改善箇所説明図

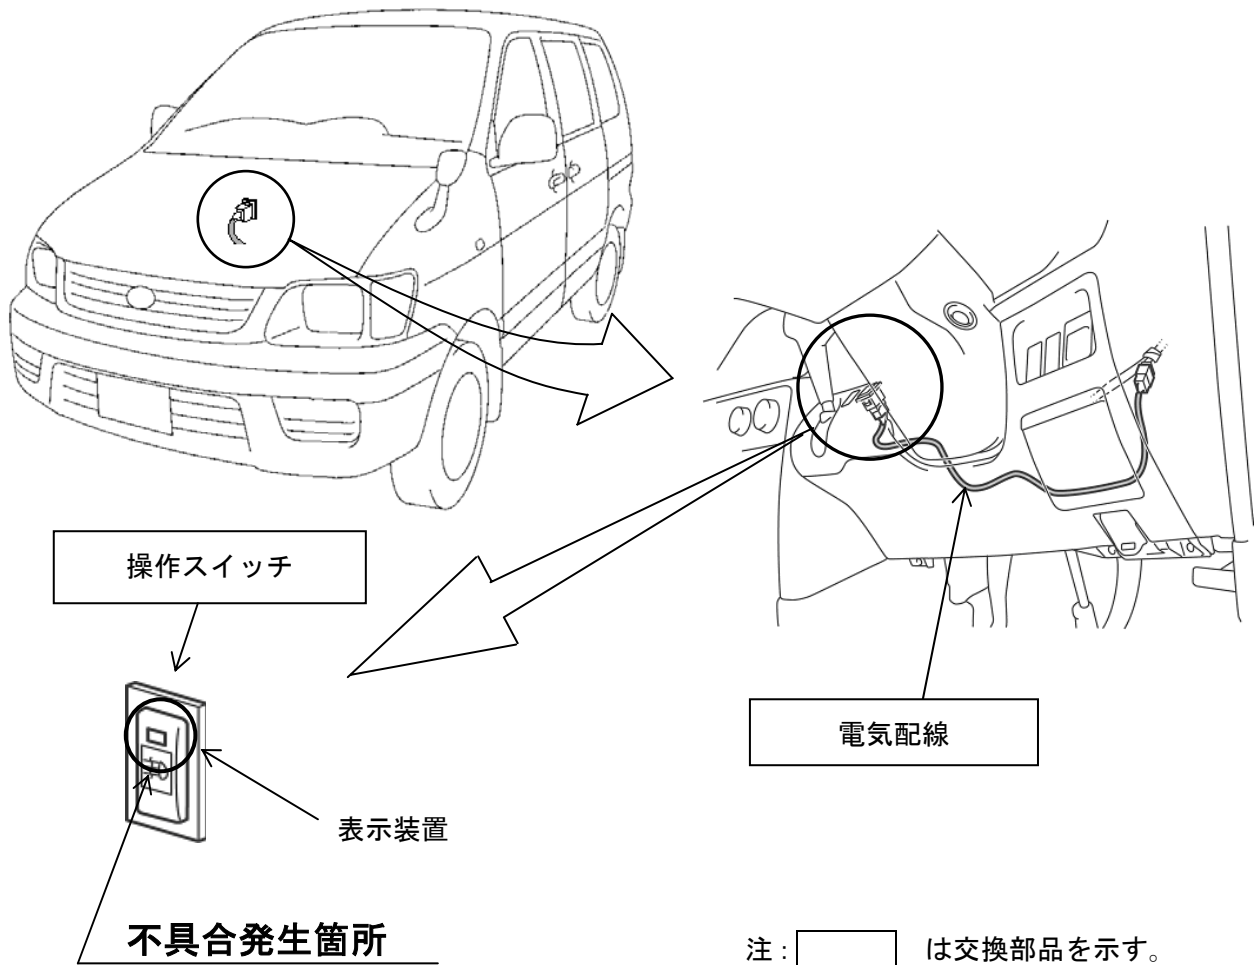
後付け部品として設定した純正用品のフォグランプにおいて、ランプの点灯状態を運転者に表示する装置が装備されていないため、平成18年1月1日以降に製作された自動車に取り付けられた場合、保安基準に抵触することとなる。

全車両、電気配線を対策品と交換する。また、操作スイッチに表示装置が装備されていないものはスイッチを対策品と交換する。

識別：改善済車両には黄色ペイントを塗布する。

ライトエースバン、タウンエースバンはカウルパネルのフレームNo. の横に黄色ペイントを塗布する。

ライトエース、タウンエースはフロアパネルの右隅に黄色ペイントを塗布する。
